- GEGENSTAND : Steuerungsschnellverschlüsse Typ "Hotellier"  
/ Sicherungshülsen
- BETROFFEN : DG-400, DG-200, DG-100
- DRINGLICHKEIT : /
- VORGANG : Da die Sicherung der Schnellverschlüsse der  
Bremsklappen mit Federsteckern unbequem ist,  
wird für diese Verschlüsse eine zusätzliche  
Sicherungsmöglichkeit mit Sicherungshülsen  
zugelassen.
- MASSNAHMEN : 1. Anstelle der Federstecker an den Schnell-  
verschlüssen der Bremsklappen wird je  
eine Sicherungshülse S 26 (siehe Skizze)  
auf den Verschuß aufgeschoben und mit  
der mitgelieferten Schnur befestigt.

Ausgabe: 30.11.1992  
07.04.1993

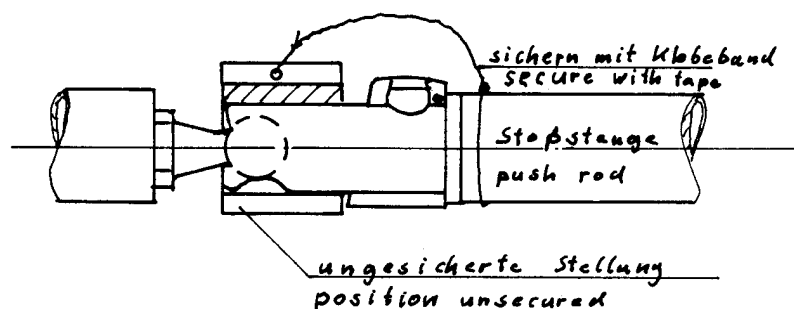
2. Zur Montage und Demontage wird die Hülse so gedreht, daß der Schlitz die Montageöffnung für das Rotule freigibt. Nach dem Einrasten des Verschlusses wird die Hülse um 180° verdreht, um die Öffnung zu verschließen.

**Warnung:** Trotz der Sicherungshülse ist die richtige Verriegelung des Verschlusses zu überprüfen. D.h. die Bohrung im Keilschieber muß sichtbar sein!

3. Die Sicherungshülsen sind alle 2 Jahre auszutauschen, um eine ausreichende Klemmwirkung zu gewährleisten.
